都市計畫公開展覽傳單

主旨：舉辦本市都市計畫「變更高雄市湖內（大湖地區）主要計畫（第三次通盤檢討暨都市計畫圖重製）案」說明會。

都市計畫內容概要

編號一變更內容示意圖(位置 1)

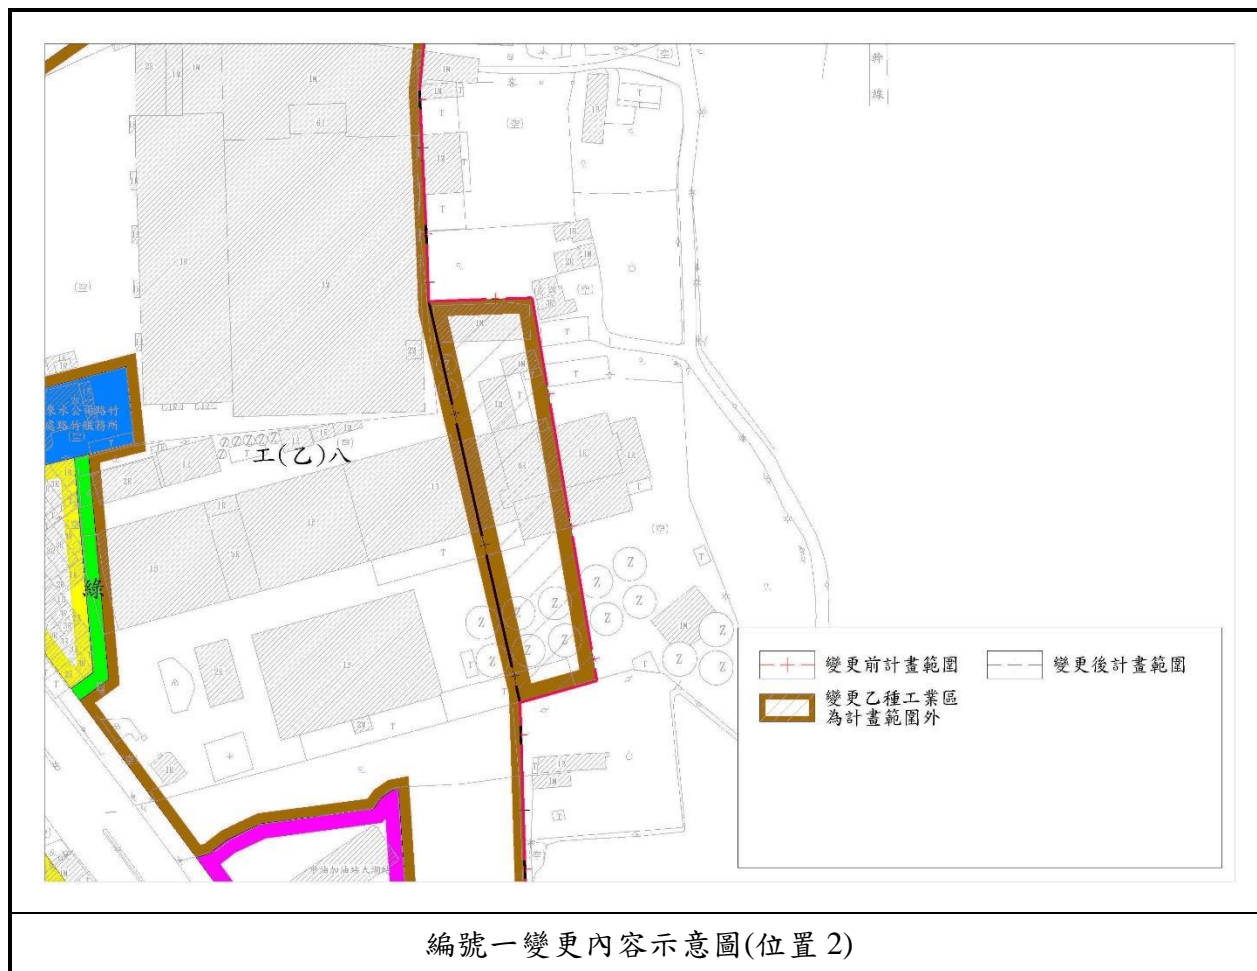
編號			位置	變更內容		變更理由	備註 或 附帶條件	
再 公 展	報 部	公 展		原計畫 (公頃)	新計畫 (公頃)		路竹區聖母段 11-2	路竹區聖母段 11
一	一	一	計畫 範圍	甲種工業區 (0.007)	範圍外(路竹都市計畫甲種工業區) (0.007)	依湖內(大湖地區)都市計畫說明書記載,其計畫區南與路竹區接界,惟依區界及地籍資料檢測,發現部分地區與路竹區都市計畫範圍重疊,有書圖不符之情事,為避免執行產生疑義,故依湖內區轄區之地籍界線(即行政管轄範圍),修正本都市計畫範圍,其中納入本計畫區部分併鄰近分區予以修正編定其使用分區。	路竹區聖母段 11-2	備註: 1.變更為範圍內:本計畫發布實施後,納入本計畫範圍之土地立即依本計畫之內容實施管制。 2.變更為範圍外:現行計畫屬本計畫範圍之土地,於本次通盤檢討變更為範圍外者,部分應併入毗鄰都市計畫(路竹都市計畫),然如該毗鄰都市計畫未能及時
				道路用地 (0.041)	範圍外(路竹都市計畫道路用地) (0.041)		路竹區聖母段 11	
				綠地 (0.003)	範圍外(路竹都市計畫綠地) (0.003)		路竹區聖母段 11-4、12-2	
				農業區 (0.002)	範圍外(路竹區非都市土地) (0.002)		路竹區聖母段 42	
				範圍外(路竹都市計畫乙種工業區) (0.477)	乙種工業區 (0.477)		天福段 604-2、604-3、605、607、607-1、607-2、607-3、608、608-1、608-2、609、609-1、609-2、609-3、609-4、612、614、617、987-1、988、989、990、990-1、995、995-1、996、996-1、997、998、1032、1033、1036、1036-1、1037、1038

編號			位置	變更內容		變更理由	備註 或 附帶條件	
再 公 展	報 部	公 展		原計畫 (公頃)	新計畫 (公頃)			
			範圍外(路竹都市計畫道路用地) (0.059)	道路用地 (0.059)	1. 係於民國 73 年擬定計畫時誤植於本計畫範圍內,經查該範圍應屬路竹區非都市土地。 2. 為避免執行產生疑義,於本次通盤檢討予以修正,故依湖內轄區之地籍界線修正本都市計畫範圍,剔除於本都市計畫範圍外。	天福段 885、907-1、908、909、910、911、912-1	納入其範圍予以管制者,則仍暫依本現行計畫內容予以管制,待毗鄰都市計畫(路竹都市計畫)變更範圍將其納入並發布實施後,再予以依其計畫內容管制。	
			範圍外(路竹區非都市土地) (0.716)	農業區 (0.716)		天福段 460-1、543		
			乙種工業區 (0.408)	範圍外(路竹區非都市土地) (0.408)		環球段 1495、1495-1、1496、1497、1504

編號二變更內容示意圖(位置 1)

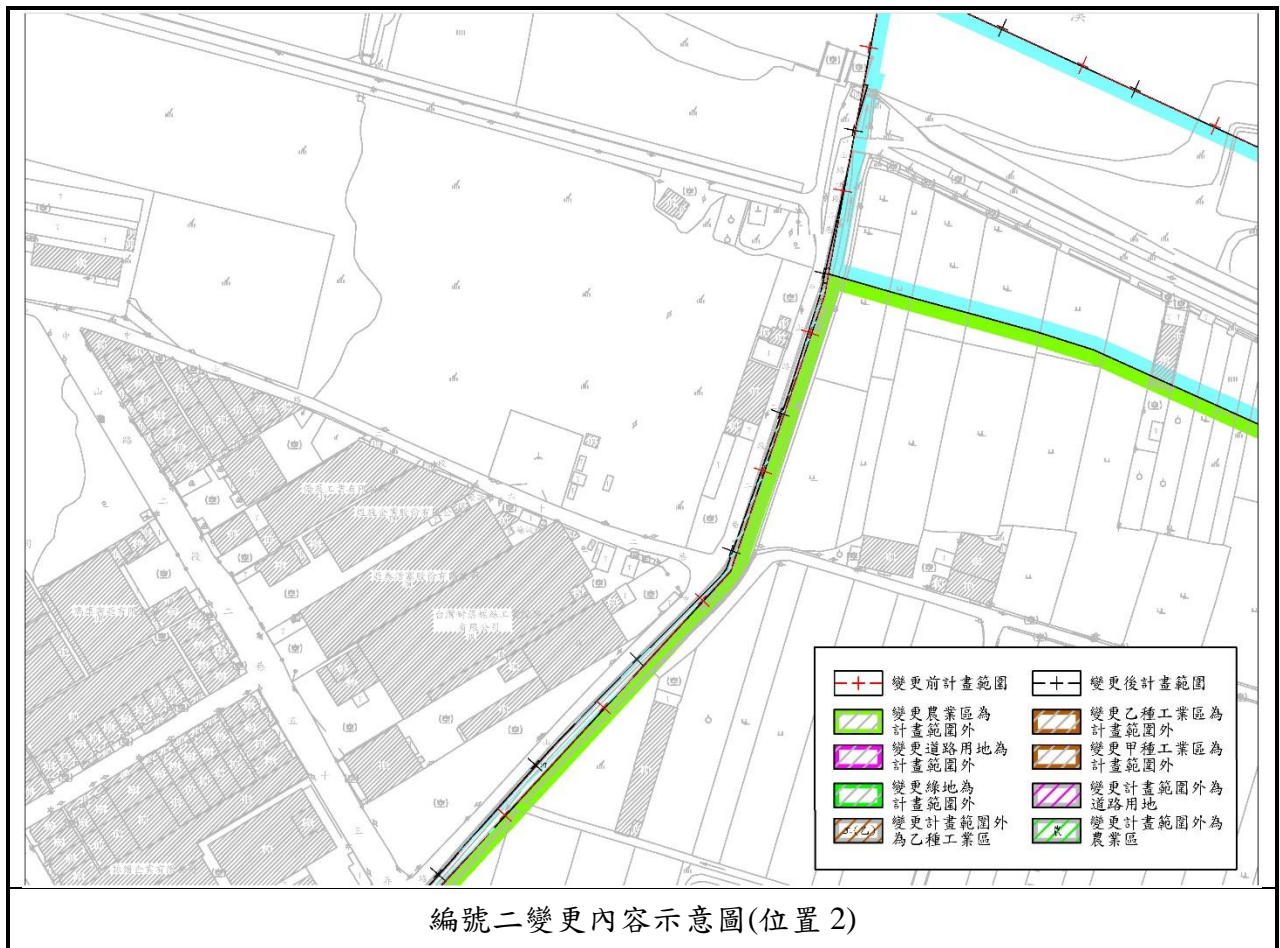
編號			位置	變更內容		變更理由	備註 或 附帶條件
再 公 展	報 部	公 展		原計畫 (公頃)	新計畫 (公頃)		
二	-	-	涵口圳 東段	範圍外(湖內 都市計畫農業 區) (0.155)	河川區 (0.155)	1.涵口圳迄今尚未經大湖都市計畫檢討劃設,爰依據大法官會議釋字第 326 號解釋文與經濟部、內政部 92 年 12 月 26 日經水字第 09202616140 號及台內營字第 0920091568 號會銜函之「河川區及區域排水流經都市計畫區之使用分區劃定原則」認定為「河川區」。 2.涵口圳流經該都市計畫地區所跨越重疊之計畫道路均尚未完全開闢,爰依經濟部 97 年 11 月 10 日經水字第 09717001080 號函示之「河川區兼供道路使用」或「道路用地兼供河川使用」等劃定原則規定,認定變更後分區名稱為「河川區兼供道路使用」。 3.依本府水利局 105 年 9 月 8 日高	備註： 1.現行計畫屬本計畫範圍之土地,於本次通盤檢討剔除於範圍外併納入湖內都市計畫者,如湖內都市計畫未能及時納入其範圍予以管制者,則暫於本計畫區依變更後使用分區予以管制,俟湖內都市計畫調整計畫範圍並發布實施後,再依其計畫內容管制。
			範圍外(湖內 都市計畫道路 用地) (0.028)	河川區兼供道 路使用 (0.028)			
			範圍外(湖內 都市計畫道路 用地) (0.0001)	道路用地 (0.0001)			
			範圍外(湖內 都市計畫乙種 工業區) (0.186)	河川區 (0.186)			
			範圍外(湖內 都市計畫乙種 工業區) (0.001)	農業區 (0.001)

編號			位置	變更內容		變更理由	備註 或 附帶條件
再 公 展	報 部	公 展		原計畫 (公頃)	新計畫 (公頃)		
			範圍外(湖內 都市計畫河川 區) (0.003)	河川區 (0.003)	範圍外(湖內 都市計畫河川 區) (0.001)	<p>市水利字第 10535630100 號函，上開變更範圍與經濟部 102 年 10 月 3 日經授水字第 10220209150 號函核定高雄市管區域排水湖內地區排水系統規劃報告通地溝排水及涵口圳堤防預定(用地範圍)線一致。</p> <p>4. 考量涵口圳東段橫跨湖內及大湖都市計畫區，為利土地整體規劃使用，爰將涵口圳範圍剔除於湖內都市計畫區併納入本計畫區，即調整本計畫東北側範圍線，改以河川區或河川區兼供道路使用西側範圍線為界。</p> <p>5. 納入涵口圳範圍劃定為河川區後，與本計畫區北側農業區夾雜一處零星乙種工業區，考量土地使用整體性，併鄰近分區變更為農業區。</p>	2. 本府刻辦理湖內都市計畫第四次通盤檢討，業於內政部都委會審議中同意調整大湖都市計畫之計畫範圍，本次同步修正兩都市計畫區範圍。
			河川區 (0.001)

編號六變更內容示意圖

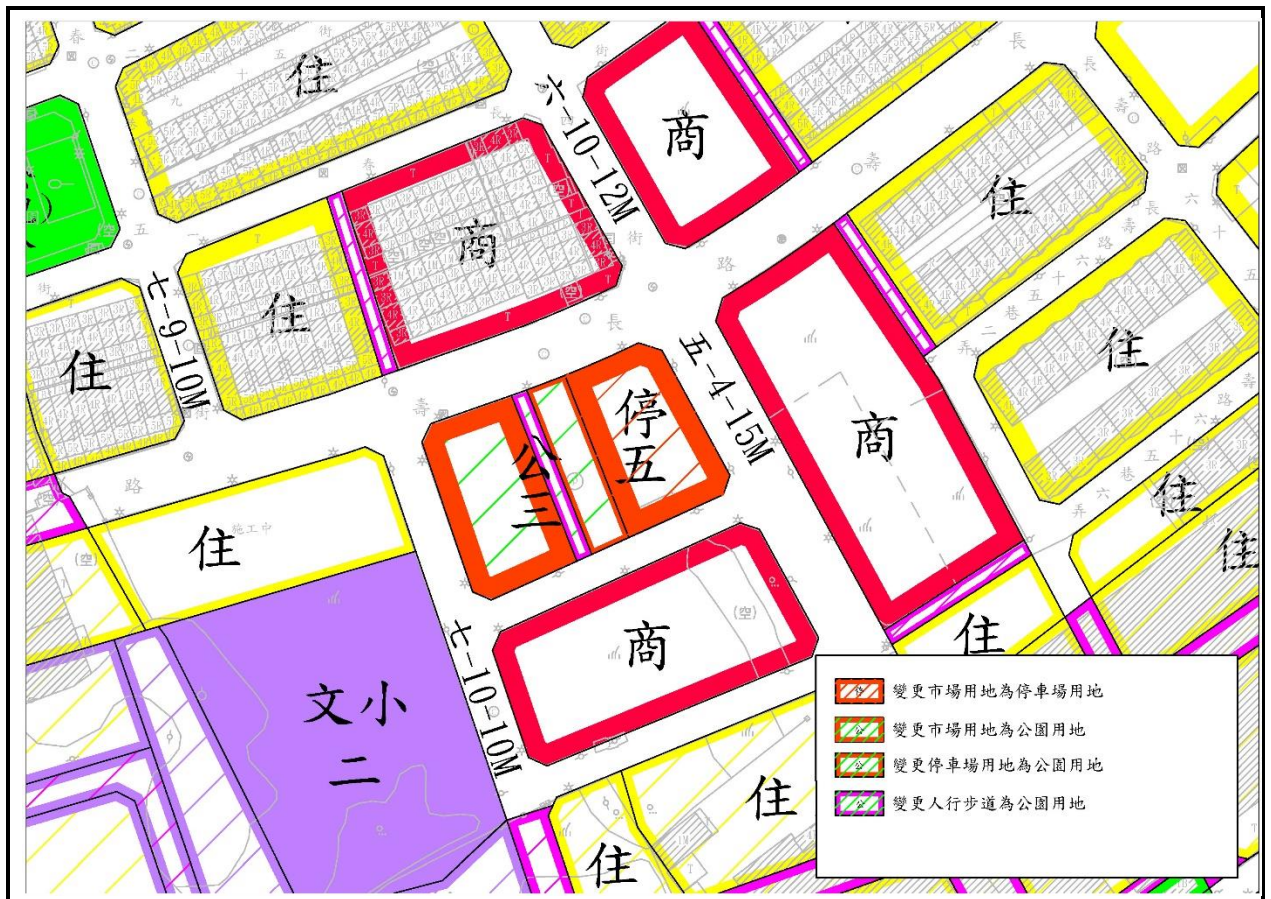
編號			位置	變更內容		變更理由	備註 或 附帶條件
再 公 展	報 部	公 展		原計畫 (公頃)	新計畫 (公頃)		
六	六	六	市四	市場用地 (0.111)	停車場用地 (0.111)	1. 本案於民國 73 年公告實施都市計畫即劃定為市場用地及停車場用地，82 年以市地重劃方式取得，土地權屬為市有，現況皆尚未開闢使用。 2. 市場用地經高雄市政府經濟發展局於民國 102 年 3 月 13 日以高市經發工字第 10230854700 號函示：「目前政策以不開闢為原則，請視需求檢討變更為其他用地」。 3. 另考量周邊土地使用分區性質，停車場用地宜鄰近東側商業區，故併同調整停車場用地位置。 4. 原停車場用地則配合地區藍綠帶系統規劃，併同人行步道用地檢討變更為公園用地，以提升周邊住宅社區環境品質。	
				市場用地 (0.043)	公園用地 (0.173)		
			人行 步道 (0.017)	停車場用地 (0.113)			
			停五

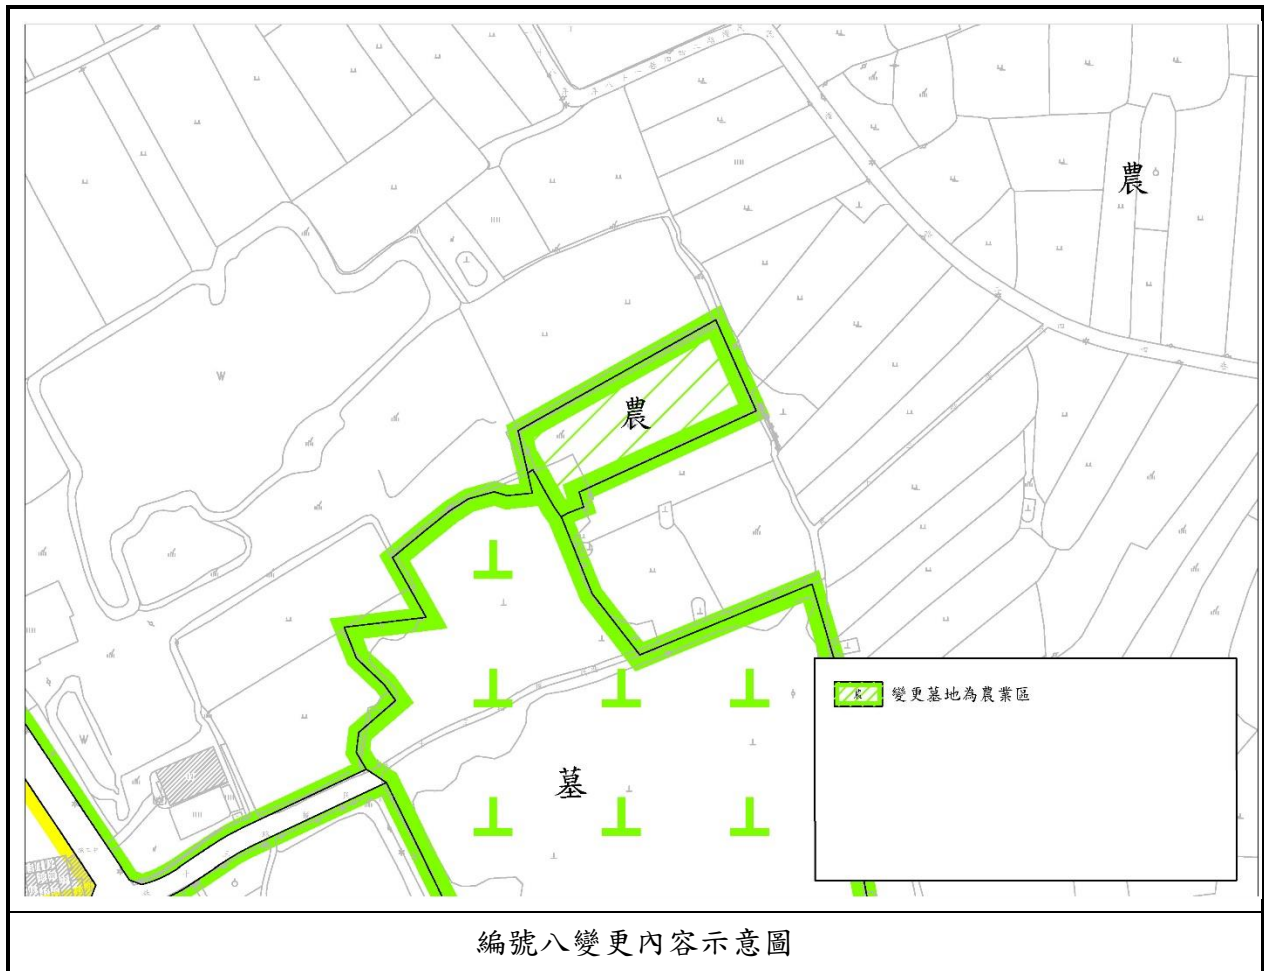
編號			位置	變更內容		變更理由	備註 或 附帶條件
再 公 展	報 部	公 展		原計畫 (公頃)	新計畫 (公頃)		
八	八	九	墓地	墓地 (0.319)	農業區 (0.319)	1. 已劃設近 30 年未開闢，影響民眾權益，並考量現況為農業使用，且與農業區相鄰。 2. 經高雄市殯葬管理處於民國 102 年 3 月 21 日以高市殯處墓字第 10270238900 號函示：「公有殯葬設施暫無擴充、增設之徵收計畫，請逕為檢討辦理」。 3. 故符合本案墓地檢討變更原則：配合主管機關檢討變更。	備註： 1. 公告徵求意見期間人民或機關團體意見第 20 案。 2. 變更範圍：碧湖段 248、249、250、251、254 及 264 等 6 筆土地。

編號九變更內容示意圖

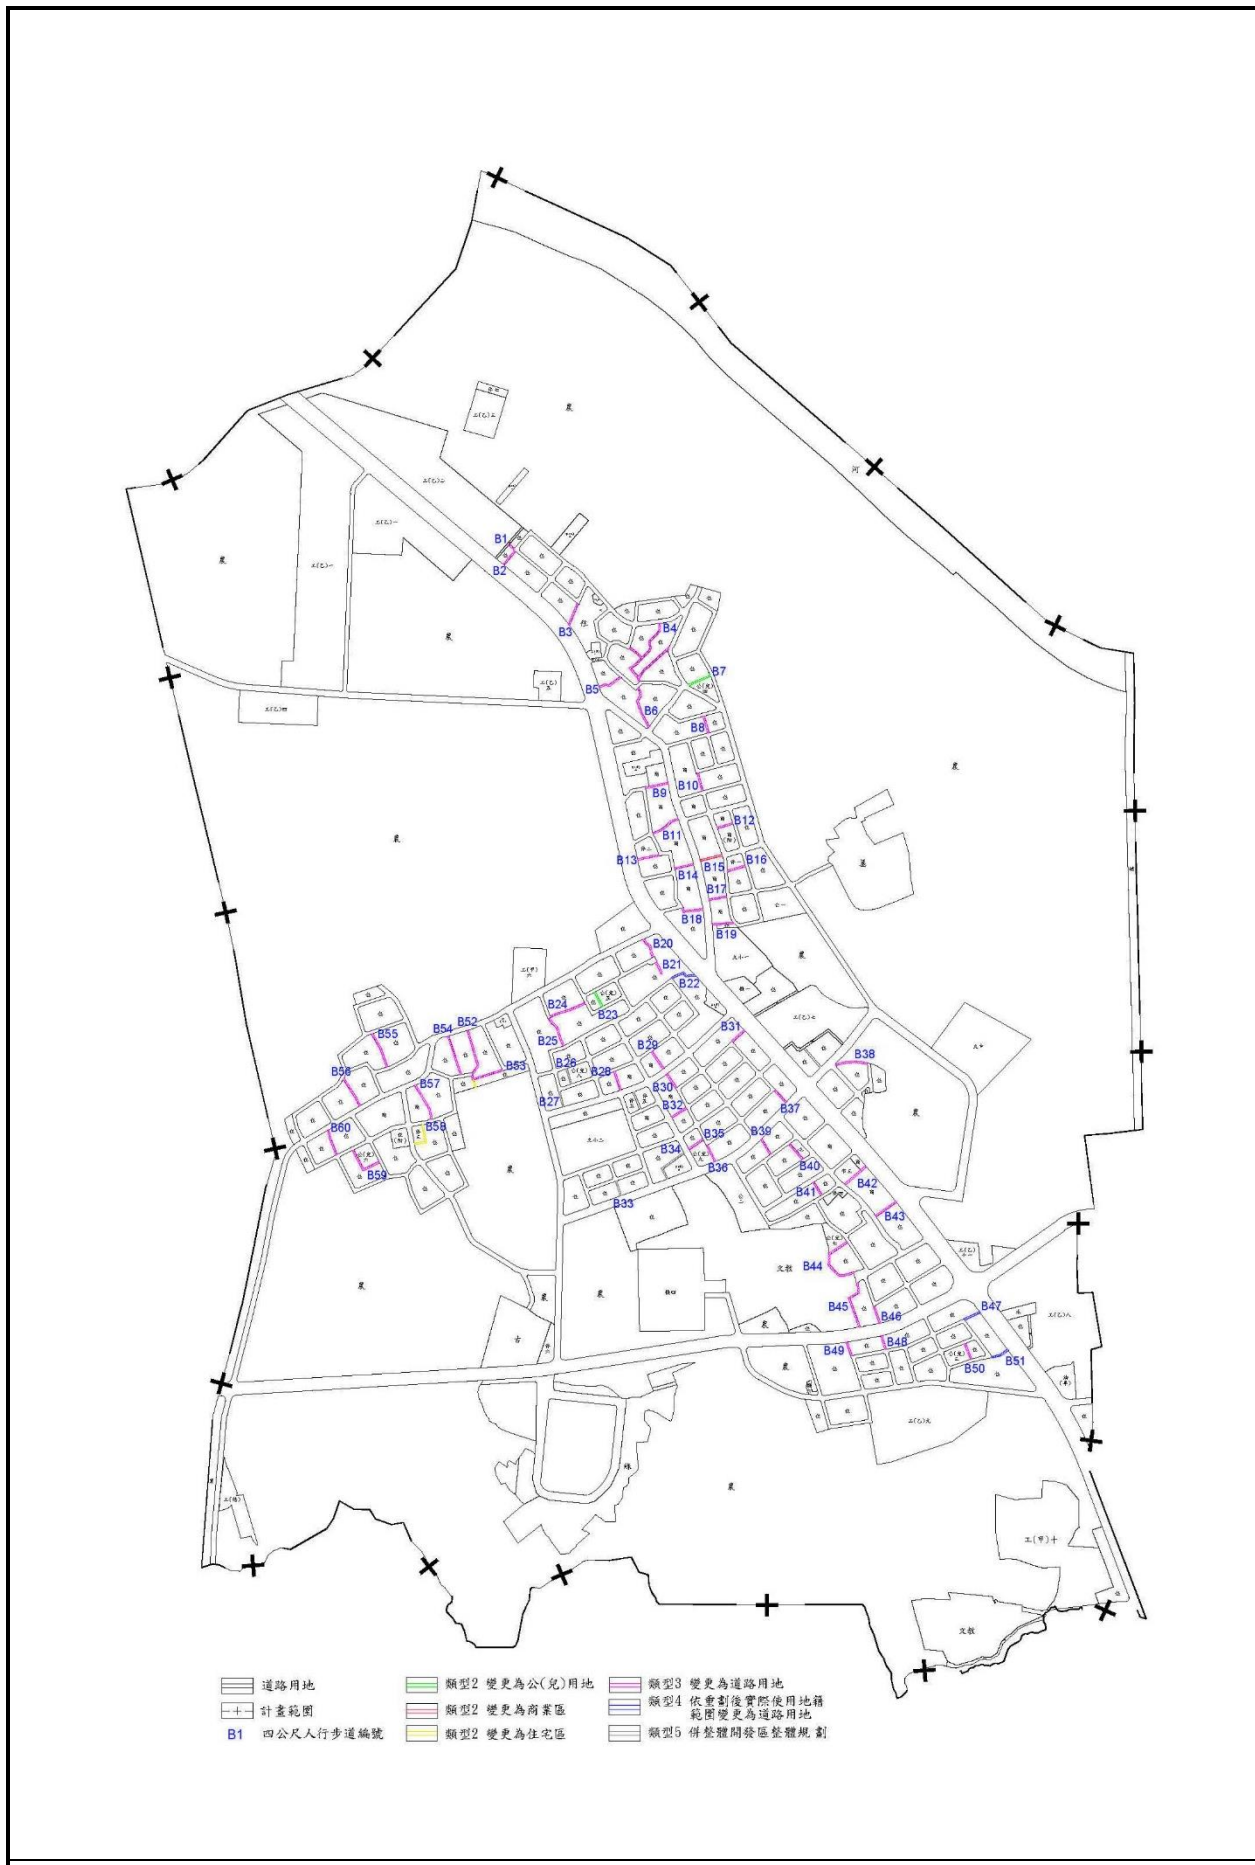
編號			位置	變更內容		變更理由	備註 或 附帶條件
再 公 展	報 部	公 展		原計畫 (公頃)	新計畫 (公頃)		
九	九	十	人行 步 道	人行步 道 (1.308)	住宅區 (0.008)	1. 人行步道尚未開闢且附近有替代道路者，符合本案人行步道檢討變更原則第 2 點：以不影響相鄰土地所有權人權益為原則下，得併鄰近分區變更，故變更部分人行步道用地為住宅區、商業區及公(兒)用地。 2. 另考量道路系統完整性，餘計畫區內 4 公尺人行步道，依本案人行步道檢討變更原則第 3-(2)點，變更為道路用地。	備註： 1. 編號 B53(南段部分)變更為住宅區。 2. 步道編號 B15 變更為商業區。 3. 編號 B58 維持人行步道用地，併同停 3 停車場用地納入高雄市公共設施保留地專案通盤檢討辦理。 附帶條件： 1. 本案變更為住宅區者負擔回饋比例為基地面積之 30%；變更為商業區者負擔回饋比例為基地面積之 35%，應於申請建築執照或變更使用執照前完成捐贈。 2. 以繳納代金或捐贈本計畫區內等公告現值之公共設施保留地方式辦理，該代金計算＝應捐贈之土地面積×土地價格，其中土地價格由主管機關委託一家不動產估價者查估，其執行方式由主管機關依相關規定辦理。 3. 應於主要計畫報內政部核定前與本府簽訂協議書，否則維持原計畫。
					商業區 (0.021)		
					公園兼兒童遊樂場用地 (0.037)		
			道路用地 (1.242)	備註： 步道編號 B1、B2、B3、B4、B5、B6、B8、B9、B10、B11、B12、B13、B14、B16、B17、B18、B19、B20、B21、B24、B25、B28、B29、B30、B31、B32、B36、B37、B38、B39、B40、B41、B42、B43、B44、B45、B46、B48、B49、B50、B52、B53(北段部分)、B54、B55、B56、B57、B59、B60 變更為道路用地。			
人行 步 道	人行步 道 (0.058)	道路用地 (0.119)	重劃區內部分人行步道實際已開闢為 8 公尺道路使用，爰依本案人行步道檢討變更原則第 3-(1)點：依重劃後實際使用地籍範圍(含拓寬部分)變更為 8 公尺道路用地。	備註： 步道編號 B22、B47、B51。

編號十二 變更內容示意圖

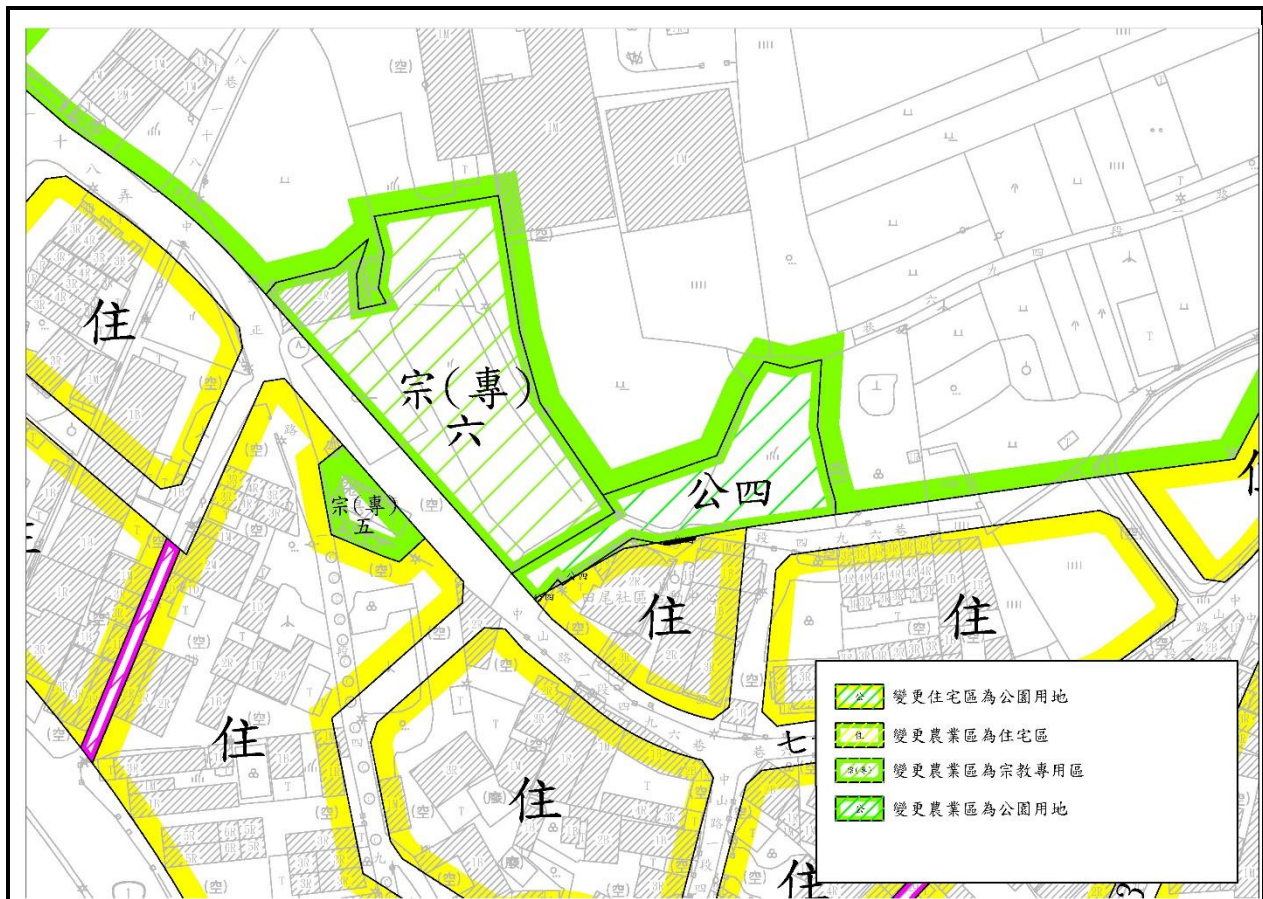
編號			位置	變更內容		變更理由	備註 或 附帶條件
再 公 展	報 部	公 展		原計畫 (公頃)	新計畫 (公頃)		
十二	十三	-	宗 (專) 五 北側	農業區 (0.491)	宗教專用區 (0.344)	1. 本案係天真福廟申請變更為宗教專用區，其所提之興辦事業計畫業經本府民政局於 104 年 9 月 18 日核定 2. 本案於變更範圍內劃設自願捐贈之公園用地，符合「高雄市都市計畫申請變更為宗教專用區處理原則」。 3. 為維持都市計畫完整性，變更後宗專區南側與住宅區間夾雜之農業區土地變更為住宅區。	備註： 1. 配合公開展覽期間人民或機關團體意見第 3-4 及 13 案。 2. 變更範圍：玉湖段 329、357、359、361、363、364、365-1、367(部分)、368-1、368-2、368-3、374、375 地號土地。 附帶條件： 1. 捐贈變更範圍內之公園用地，且變更範圍內之樁位測定費用及公共設施興闢、管理及維護費用，均應由申請人自行負擔，以符「社會成本內部化」原則。 2. 應與本府簽訂協議書，並載明都市計畫發布實施一年內完成前開回饋事項，未能於時限內完成者，下次通盤檢討時依都市計畫法定程序變更恢復為原計畫分區。
					公園用地 (0.147)		
				住宅區 (0.001)	農業區 (0.002)		住宅區 (0.002)

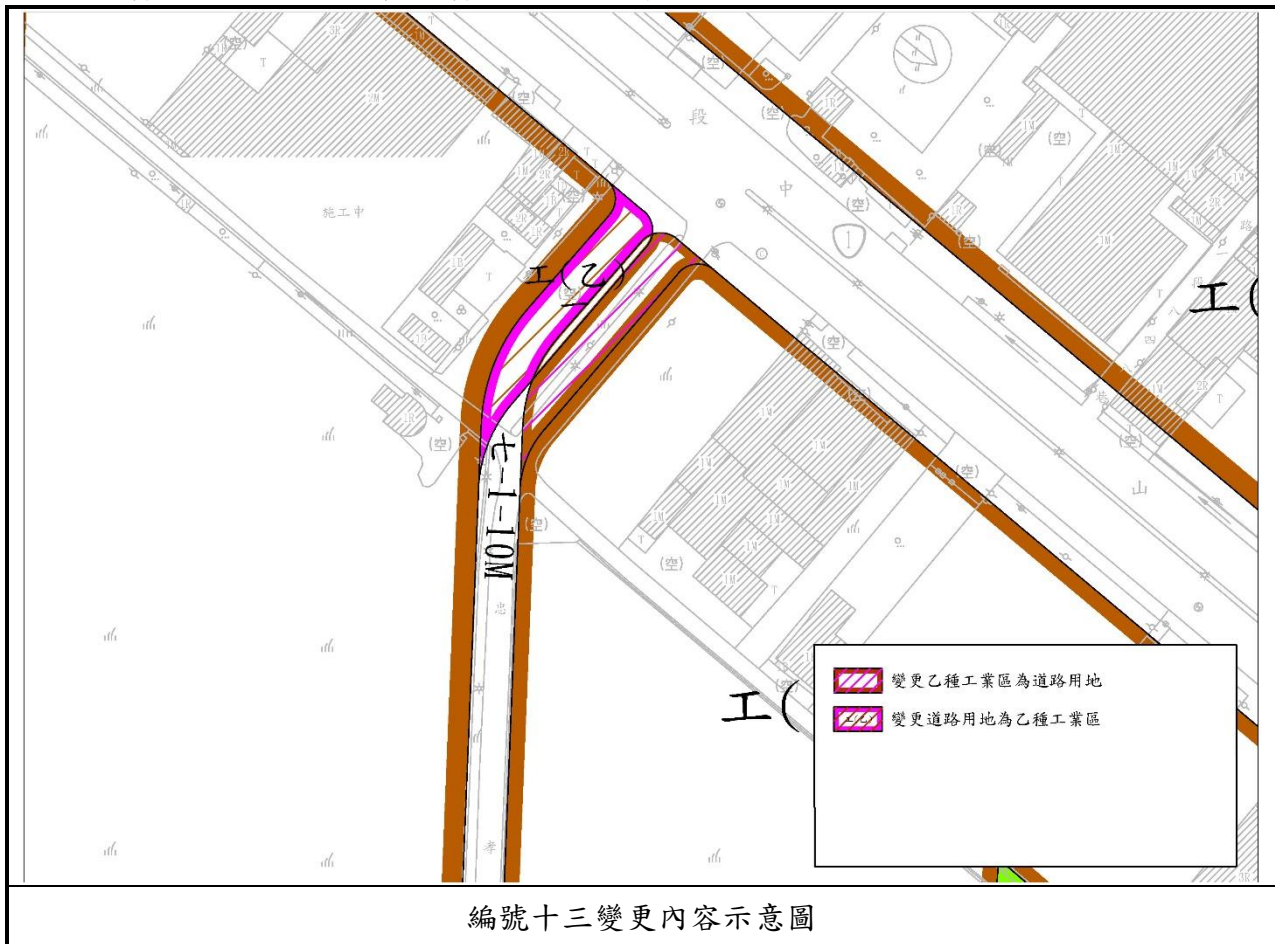
編號			位置	變更內容		變更理由	備註 或 附帶條件
再 公 展	報 部	公 展		原計畫 (公頃)	新計畫 (公頃)		
十三	十四	-	工 (乙) 北側	乙種工業區 (0.059)	道路用地 (0.059)	1. 現行計畫道路從私有土地中間穿越，致使土地所有權人無法完整利用其所有土地，影響其權益。 2. 考量南側現有巷道土地權屬部分為市有，且已供人車通行，故將計畫道路東移至現有巷道，並維持現行計畫道路路寬(10M)及路型銜接，以符實際。 3. 另由道路用地變更為乙種工業區者，應依規定辦理負擔回饋。	備註： 1. 配合公開展覽期間人民或機關團體意見第3-10及17案。 2. 未登錄土地處理情形、交通主管機關同意函詳附錄七。 附帶條件： 1. 本案負擔回饋比例為基地面積之30%，應於申請建築執照或變更使用執照前完成捐贈。 2. 以繳納代金或捐贈本計畫區內等公告現值之公共設施保留地方式辦理，該代金計算=應捐贈之土地面積×土地價格，其中土地價格由主管機關委託一家不動產估價者查估，其執行方式由主管機關依相關規定辦理。 3. 應於主要計畫報內政部核定前與本府簽訂協議書，否則維持原計畫。
				道路用地 (0.063)	乙種工業區 (0.063)
